改善箇所説明図

ウォームギヤシャフト

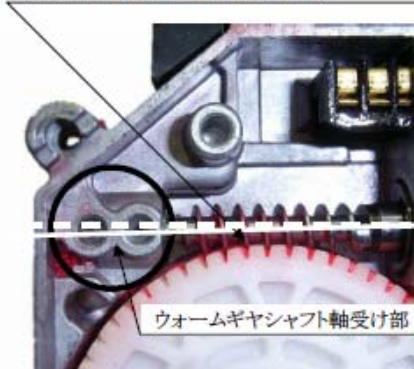
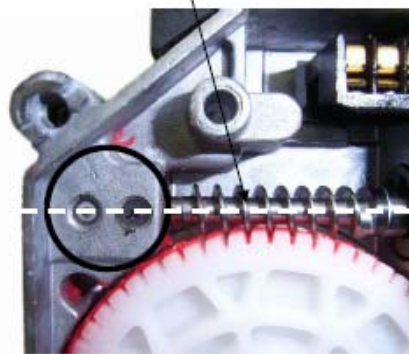
シャフト受けの位置が若干ずれていることにより、シャフトの歯車への当たりが強い。

ワイパを作動させるウォームギヤシャフトの軸受部の加工が不適切なため、軸受け部とモータのセンターベアリングがずれ、ウォームギヤが傾いて取り付けられているものがある。そのため、そのままの状態で使用を続けると、シャフトに過大な負荷が発生し、最悪の場合、当該シャフトが破損し、ワイパが作動しなくなるおそれがある。

全車両、ワイパ・モータを点検し、対象となるワイパ・モータは対策品と交換する。
